경주시 중소도시 조성사업 실시설계 용역
준 공 도 면

2022. 10

경주시 중소도시 조성사업 실시설계 용역
- 스마트버스승강장 설계도면 -

■ 삼아아파트 상세도

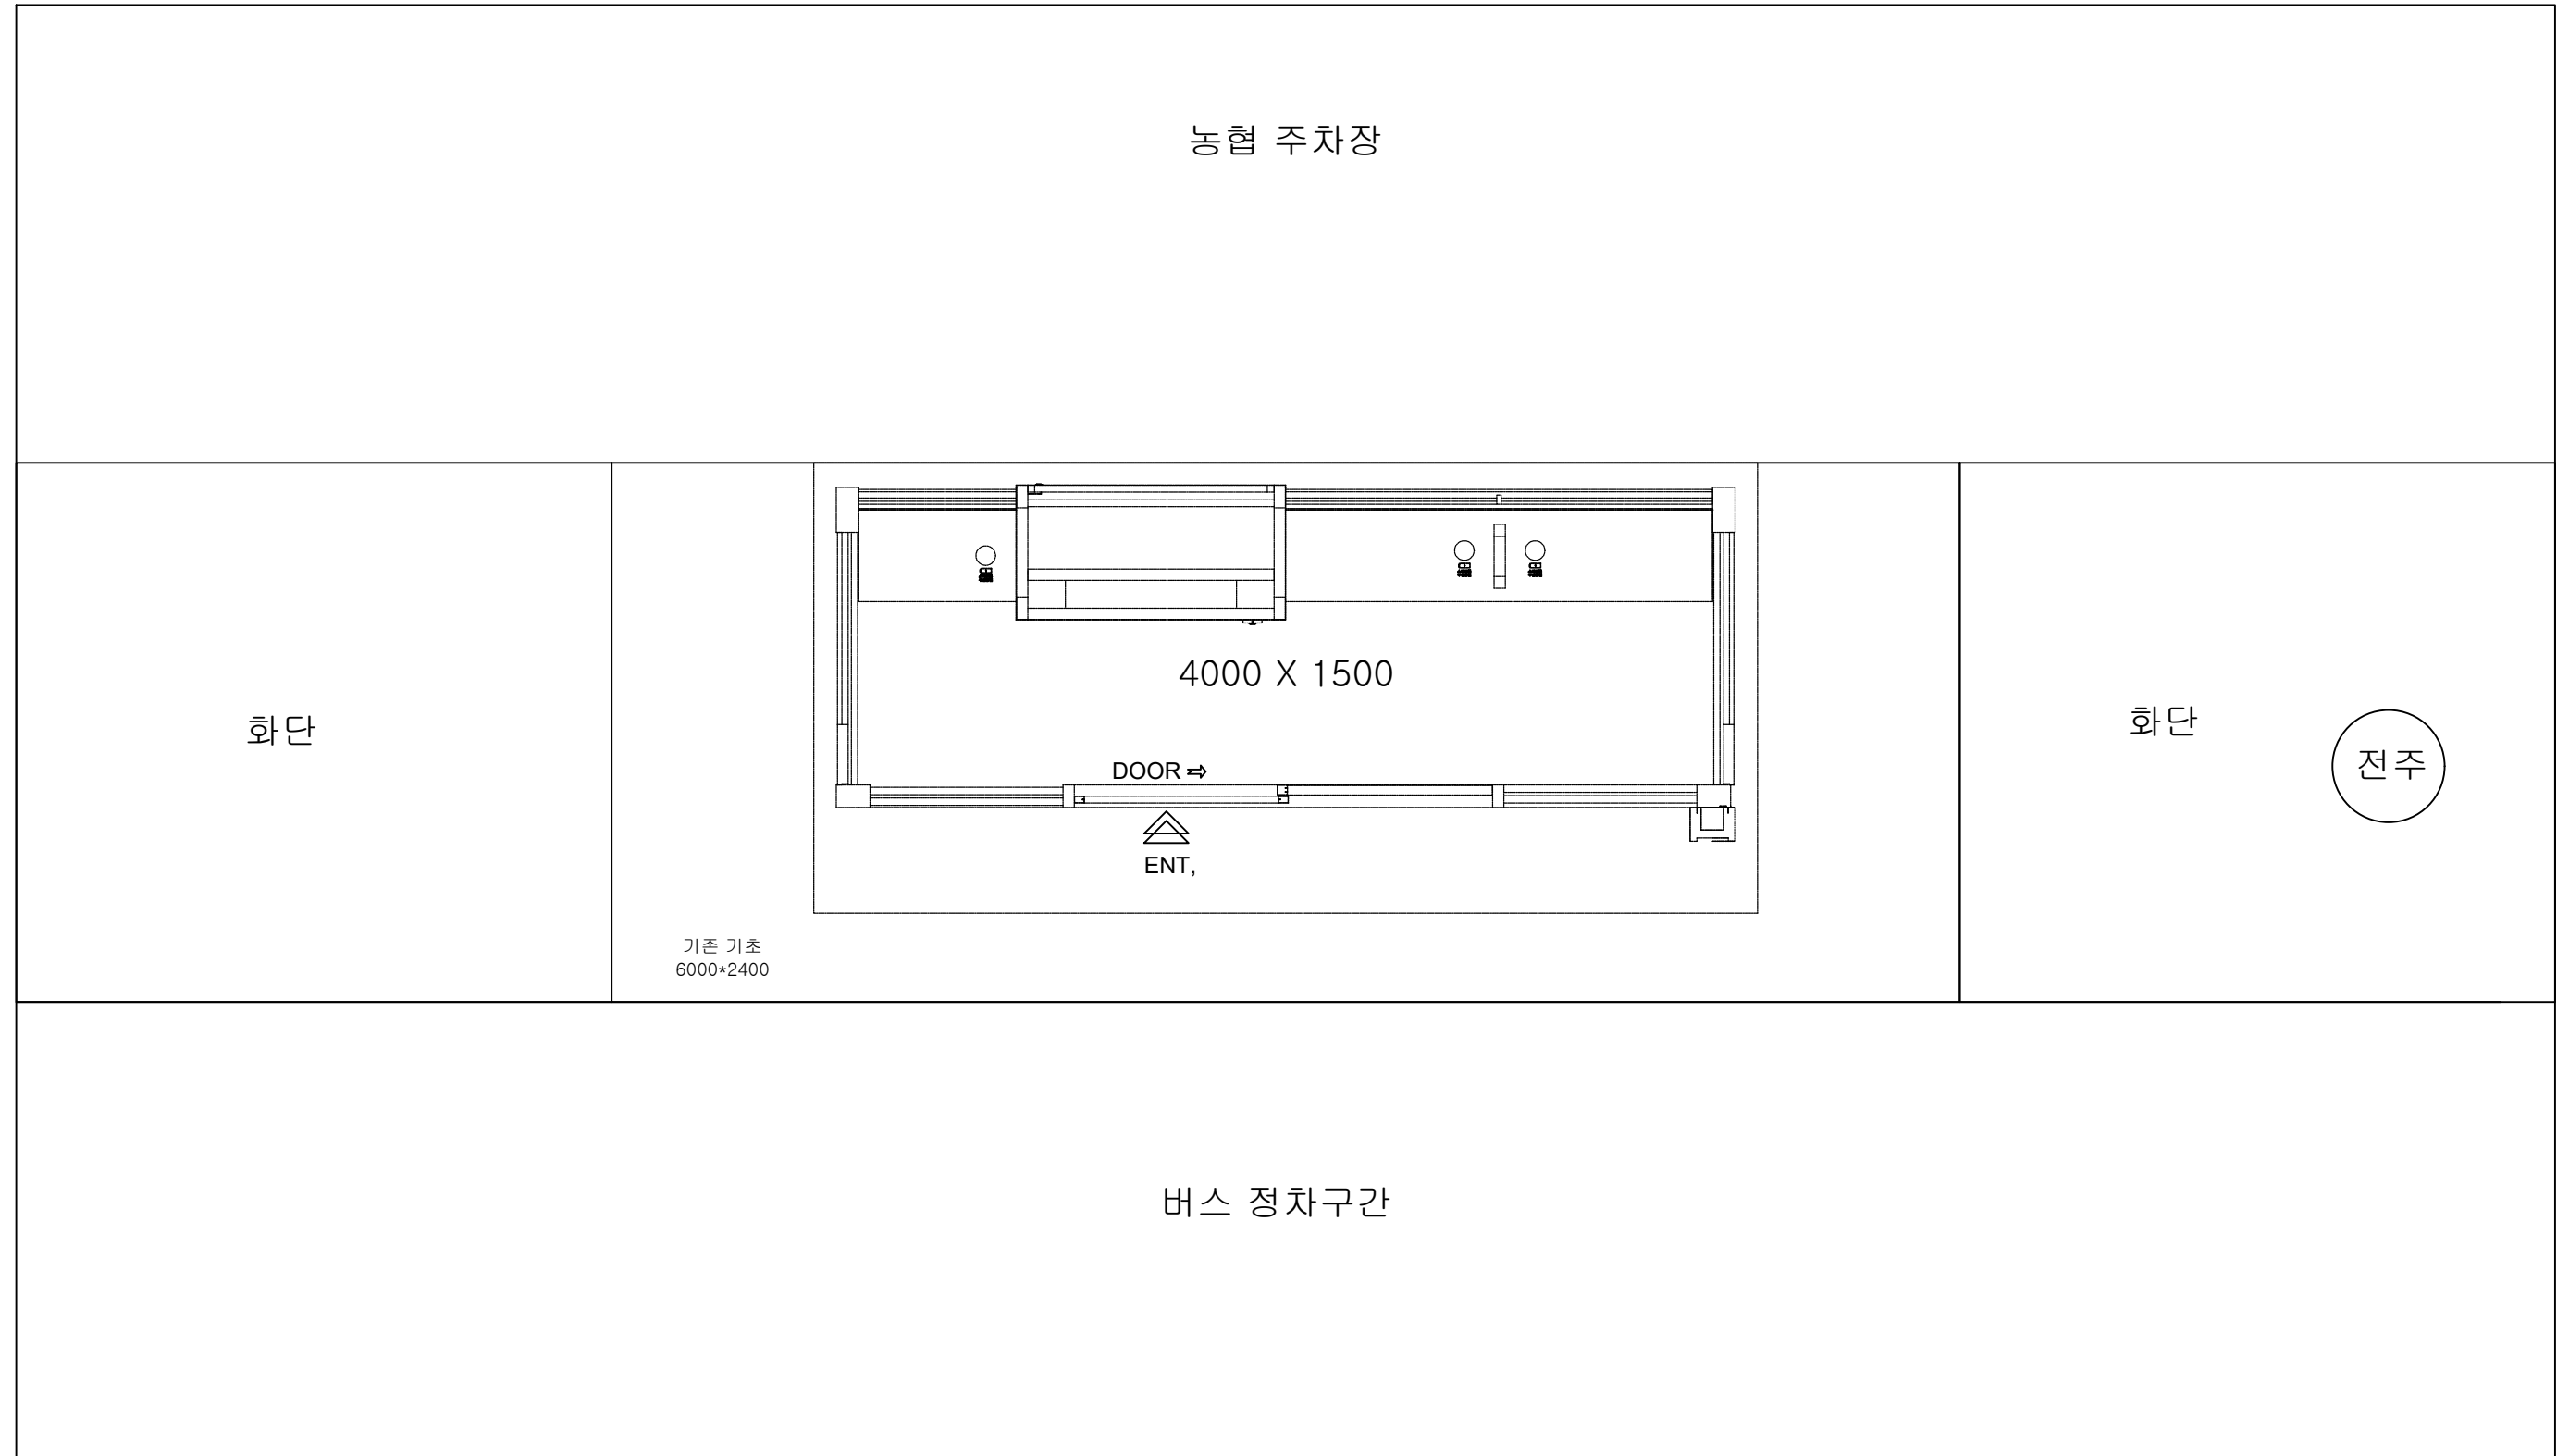
4000*1500 으로 변경 고려해야 할듯 보강공사비 상승
기존 콘크리트 기초 철거 후 패드기초 확장시공

■ 구어입구_울산방면 상세도

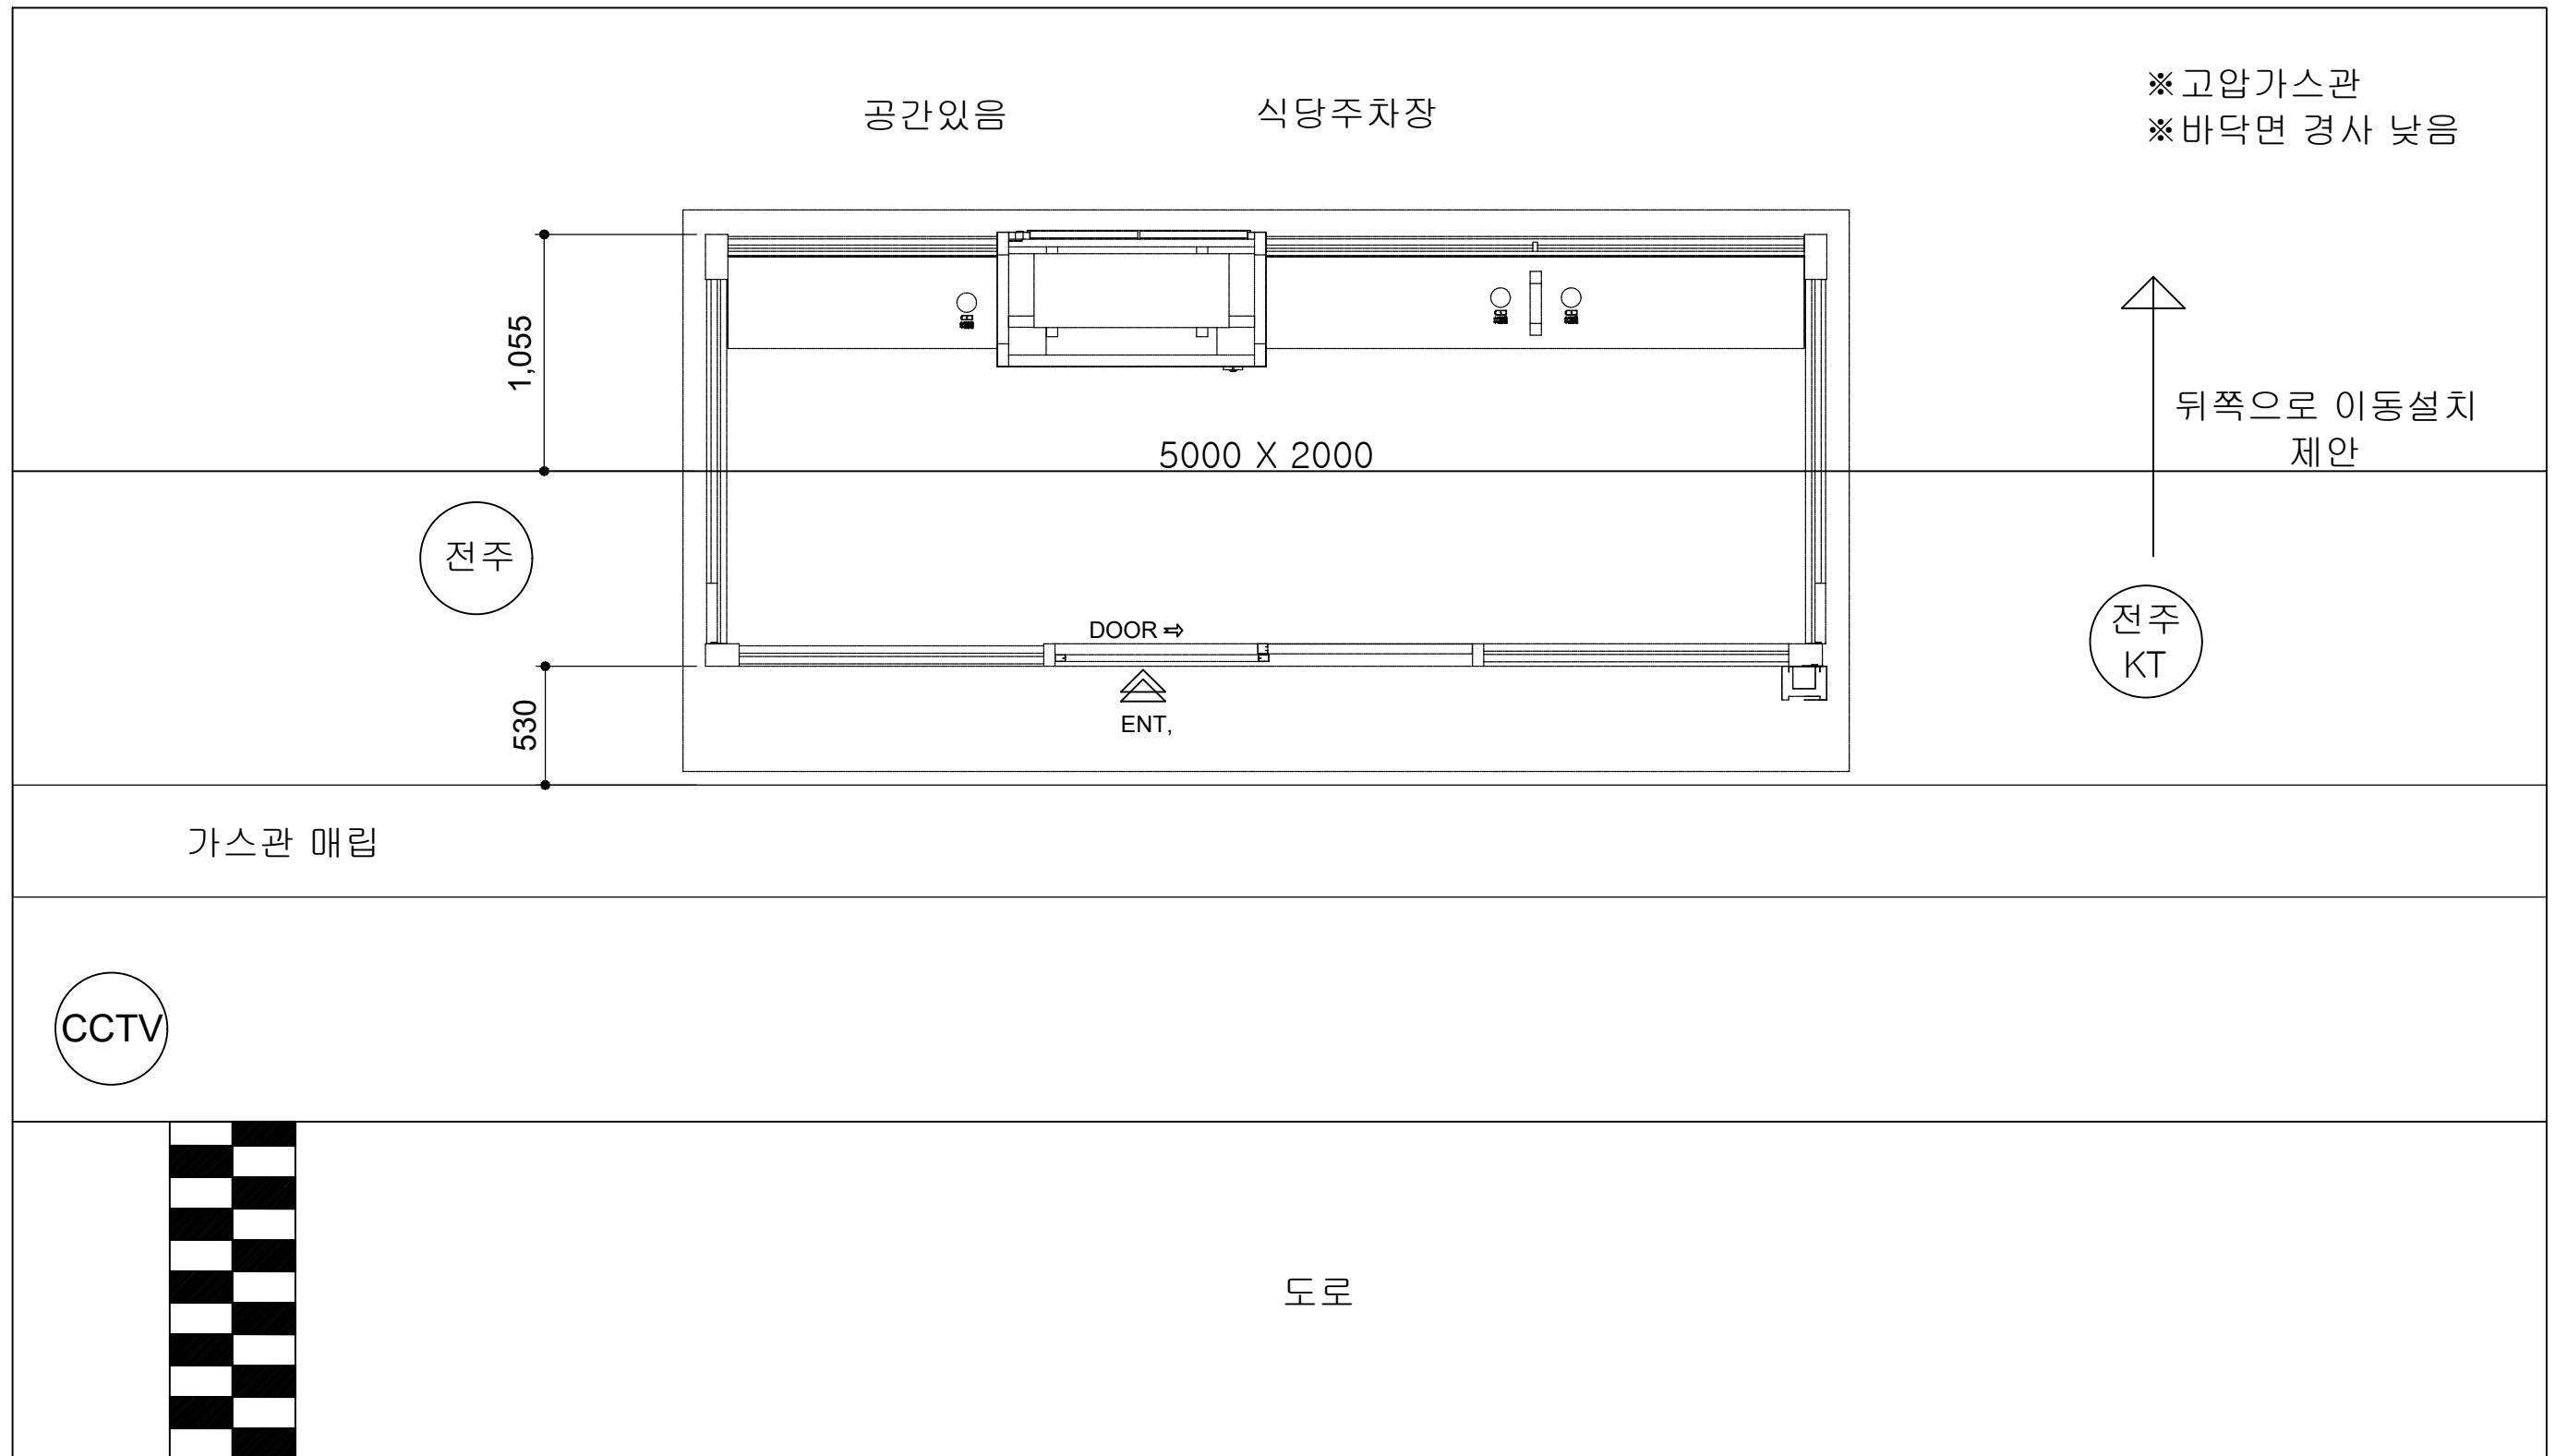
기존 콘크리트 기초 철거 후 독립기초 시공

경주시	사업명	경주시 중소도시 스마트시티 조성사업 실시설계용역		NO.	일 자	REVISION	수 정 내 용	작 성 자	현장대리인	분 야	시 설 물	SCALE	NONE
	설 계 사	 (주)동해종합기술공사 DONGHAE ENGINEERING & CONSULTANTS Co., Ltd.		1	2022. 10	VER.01	실시설계	최 동 민  최 동 민	박 상 학 	도면번호	DI-010	파일 이름	
												도면명	외동농공단지_울산방면 상세도

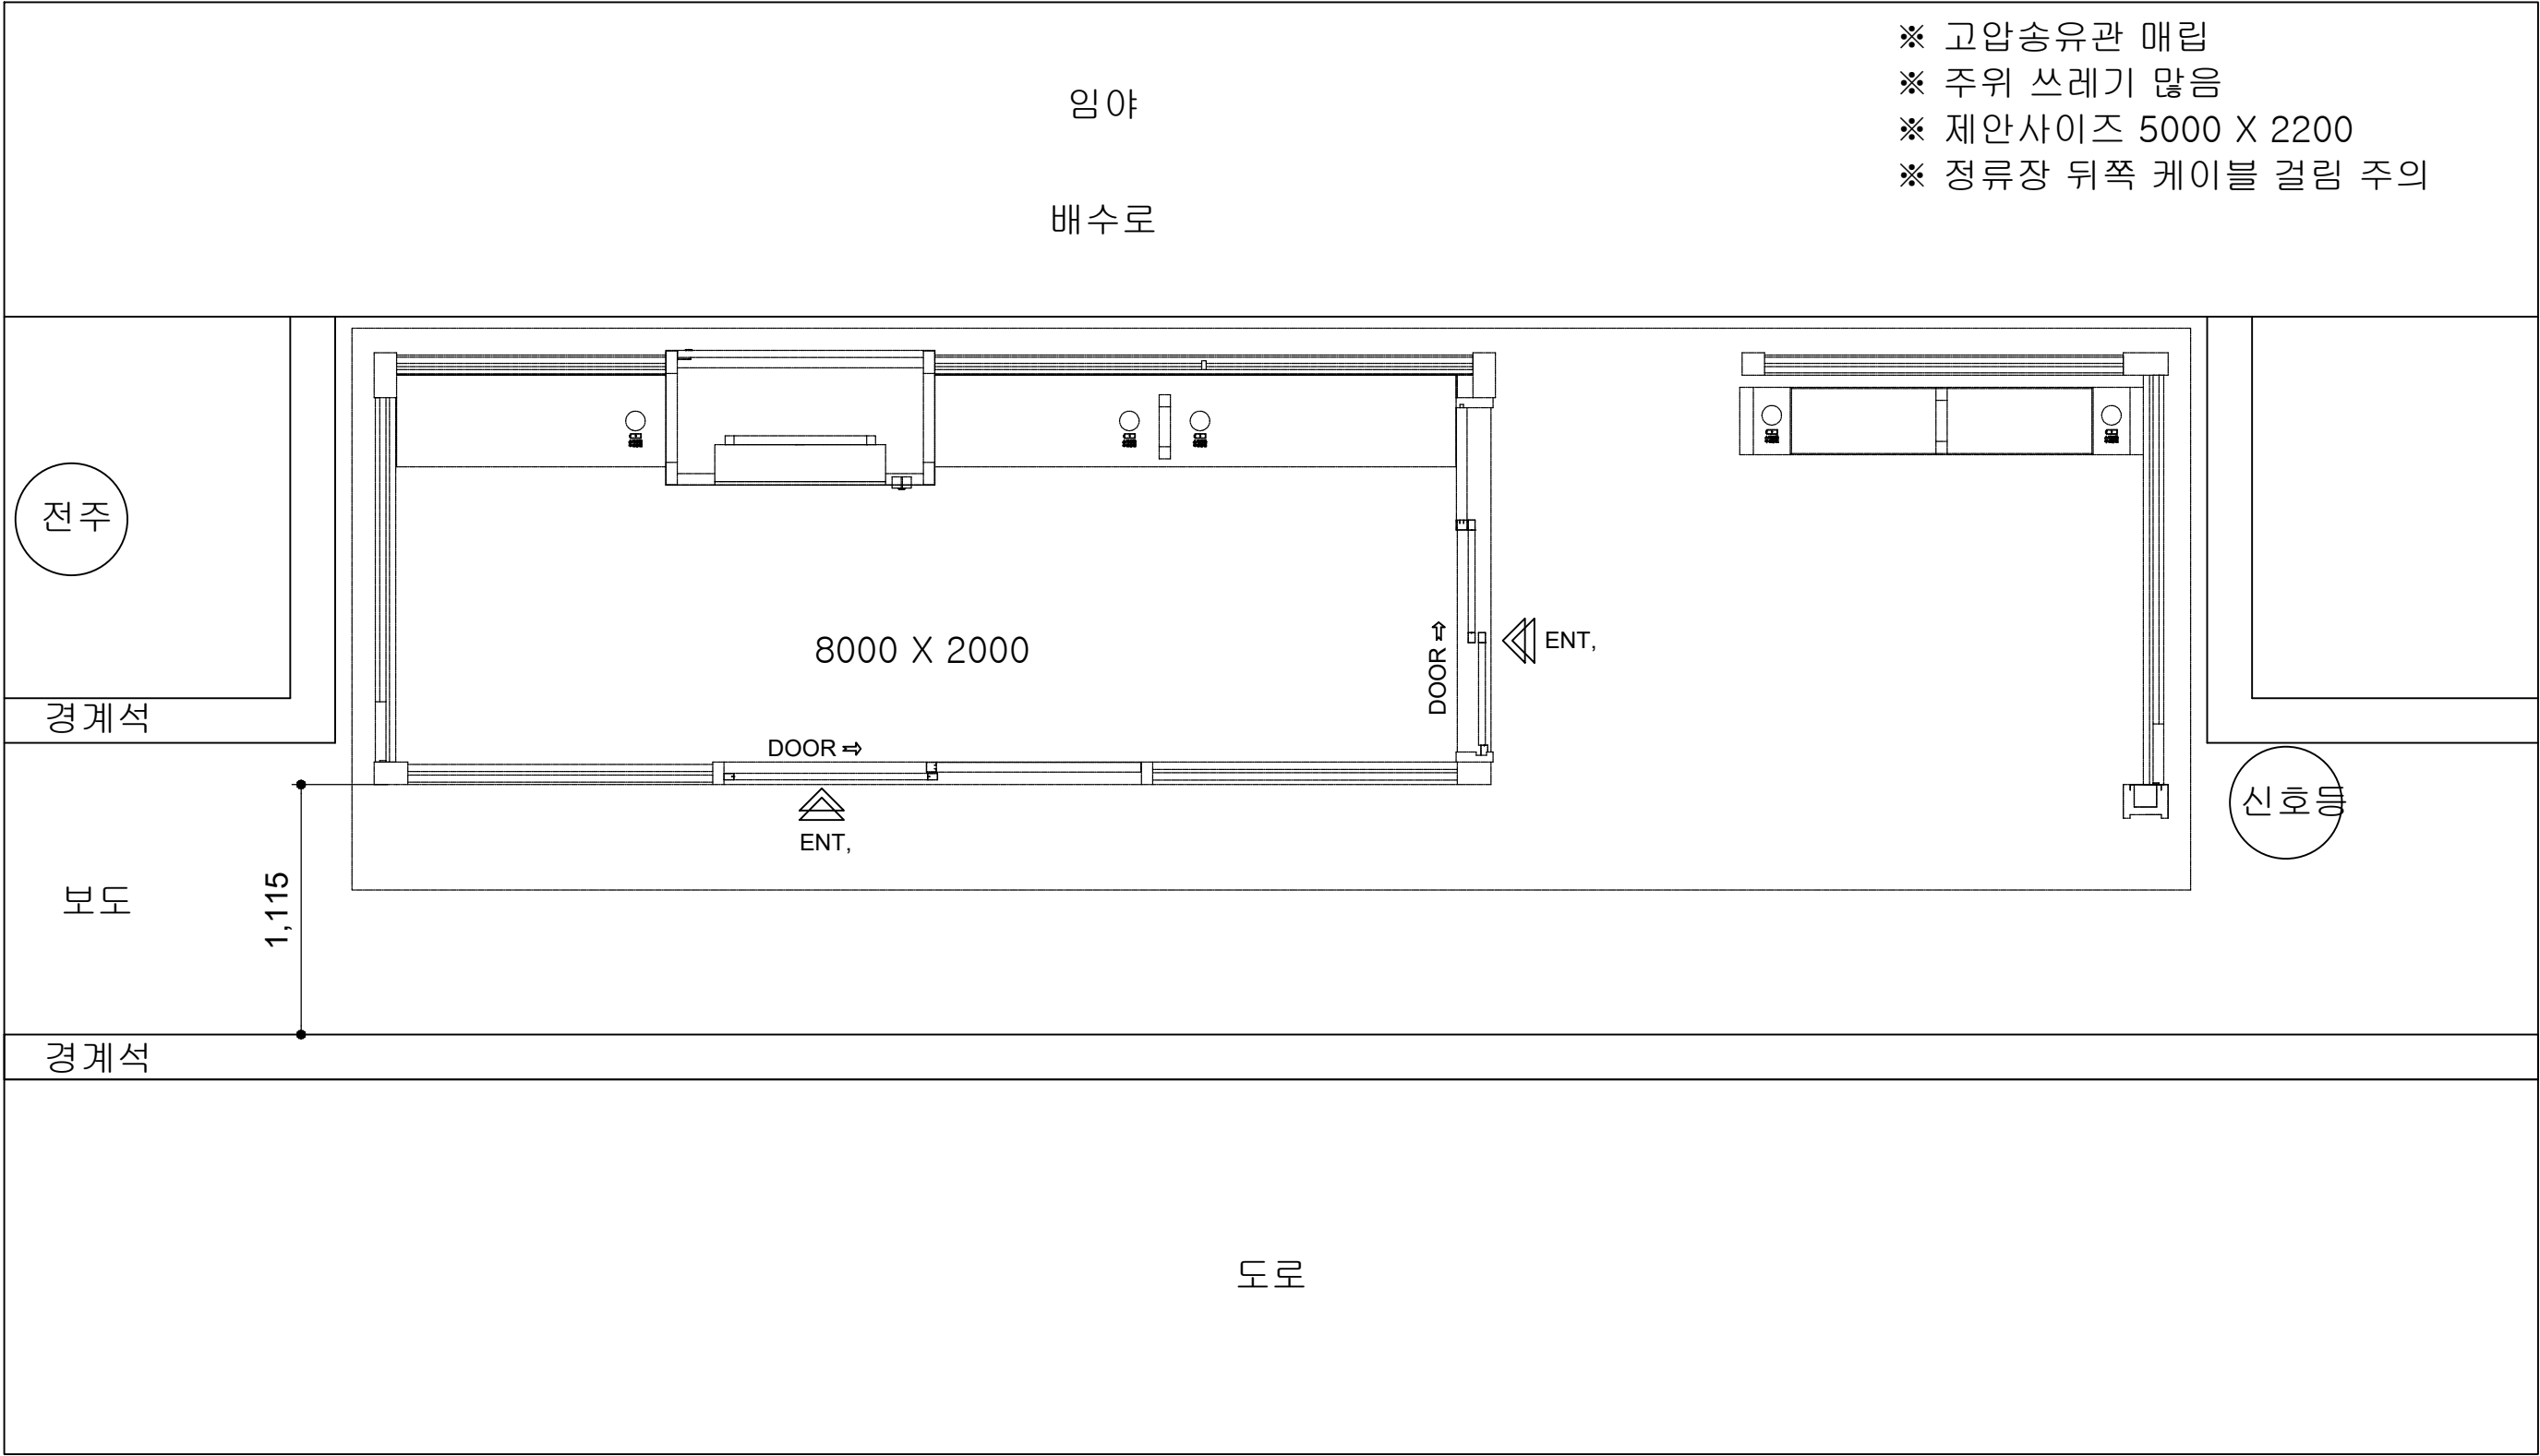
버스도착 공간 충분
